SPYDER RT

Ryker

改善箇所説明図

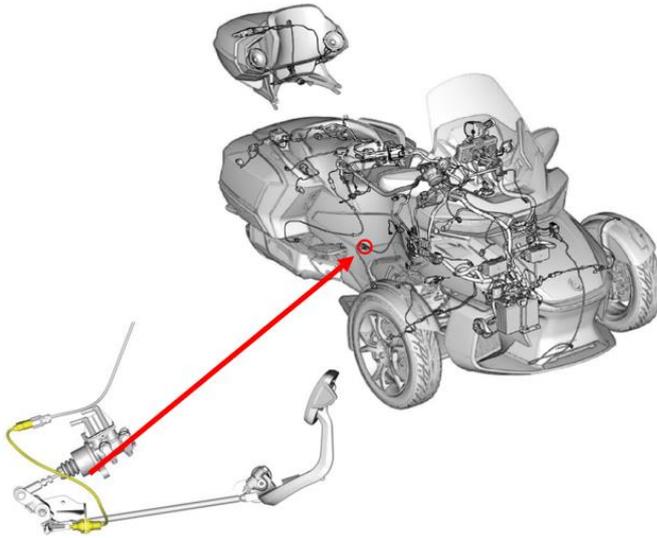
注：改善箇所（ブレーキランプスイッチ）を黄色で示す。

- ①リヤブレーキランプスイッチにおいて、シール設計が不適切であるため、シール部から侵入した異物が電気部品に付着し、時間の経過とともに汚染と腐食より当該スイッチが短絡することがある。そのため、ブレーキ操作にかかわらず、ブレーキランプが点灯し続けるおそれがある。
- ②リヤブレーキランプスイッチにおいて、内部部品の設計が不適切なため、部品間に過度の摩擦が発生し、スイッチ内部に取り付けられているバネの戻りが悪くなり、ブレーキレバーを離してもバネが元の位置まで戻らないことがある。そのため、ブレーキ操作にかかわらず、ブレーキランプが点灯し続けるおそれがある。

- ①リコール対象車のブレーキランプスイッチにバネを取り付ける。
- ②ブレーキランプスイッチを交換してから、ブレーキランプスイッチにバネを取り付ける。

SPYDER RT の改善済車両の左側フレームに青色のシールを貼付する。
